改善箇所説明図[1]

【基準不適合の内容】

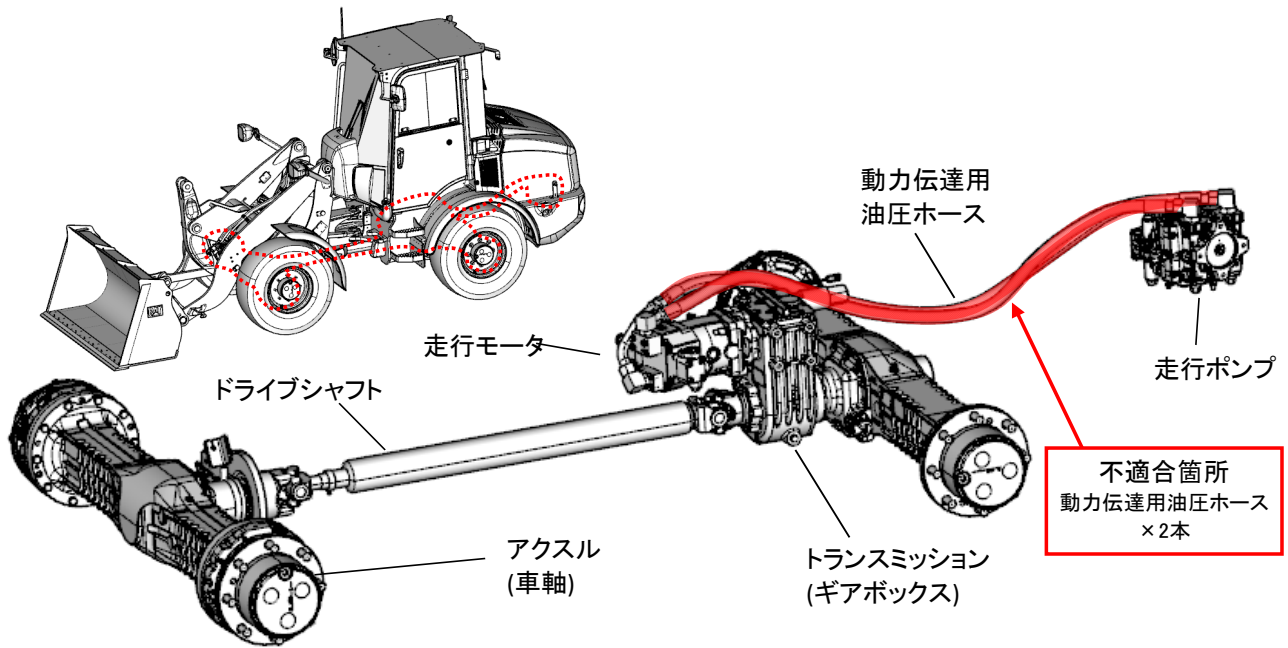
基準不適合箇所

走行ポンプと走行モーターを繋ぐ動力伝達用油圧ホースの強度部材である高張力鋼線の巻き付けが不均一になり、耐圧性能が損なわれ損傷に至る

ショベル・ローダの動力伝達装置において、油圧ホースの製造が不適切なため、耐圧性が不足しているものがある。そのため、そのままの状態で使用を続けると、駆動時にホースに耐圧限度を超える油圧がかかり、当該ホースが破損して作動油が漏れ、最悪の場合、走行および操向が不能になるおそれがある。

全車両、ホースを確認し、対象となる番号の場合は良品と交換する。

識別：改善実施済み車については、キャブ後面ガラス左下、又は、左支柱下にNo.3854のステッカーを貼付する。

改善箇所説明図[2]

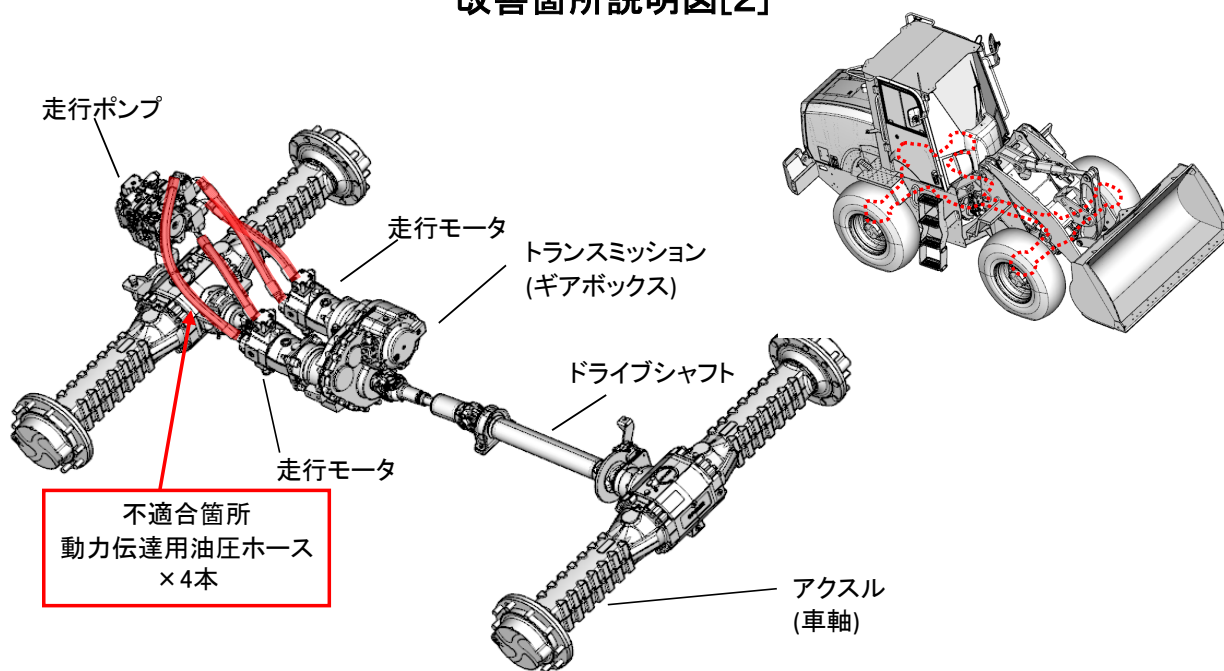
基準不適合箇所

走行ポンプと走行モータを繋ぐ動力伝達用油圧ホースの強度部材である高張力鋼線の巻き付けが不均一になり、耐圧性能が損なわれ損傷に至る

ショベル・ローダの動力伝達装置において、油圧ホースの製造が不適切なため、耐圧性が不足しているものがある。そのため、そのままの状態で使用を続けると、駆動時にホースに耐圧限度を超える油圧がかかり、当該ホースが破損して作動油が漏れ、最悪の場合、走行および操向が不能になるおそれがある。

全車両、ホースを確認し、対象となる番号の場合は良品と交換する。

識別：改善実施済み車については、キャブ後面ガラス左下、又は、左支柱下にNo.3854のステッカーを貼付する。
